改善箇所説明図

ブレーキホース一式

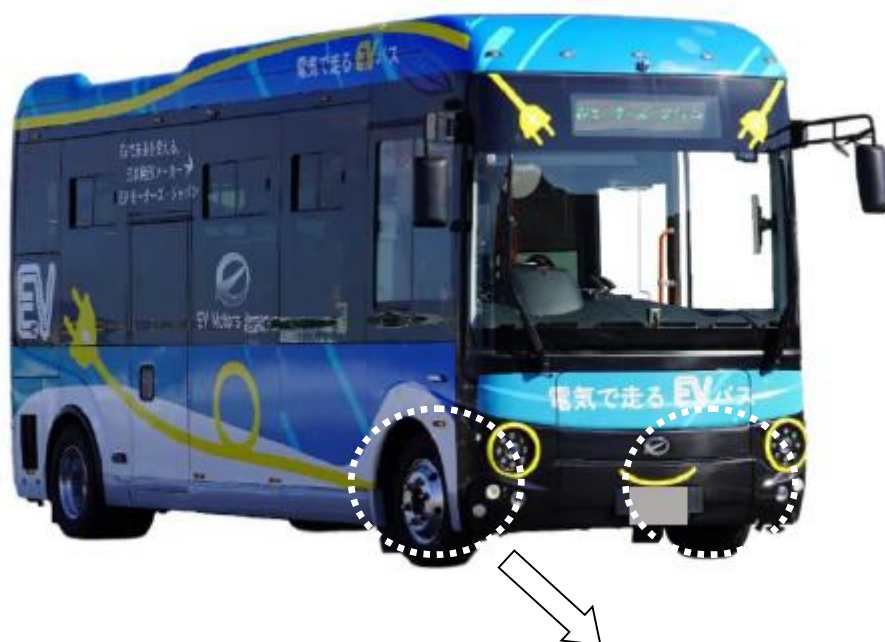
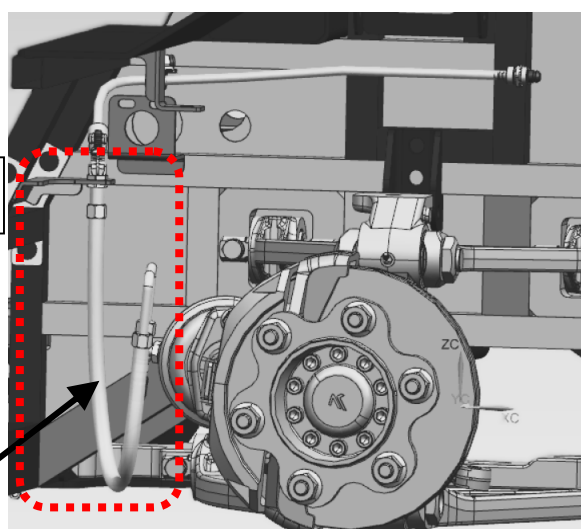
基準不適合発生箇所

前輪ブレーキホースにおいて、ブレーキホースの取り回しの設計検討が不十分なため、ハンドル転舵時に車体等へ接触することがある。そのため、そのまま使用を続けると、ブレーキホースが損傷し、最悪の場合、ブレーキホースに穴が空き、制動力が低下するおそれがある。

全車両、ブレーキホース一式を対策品に交換する。

識別：ブレーキホースの形状により識別する。
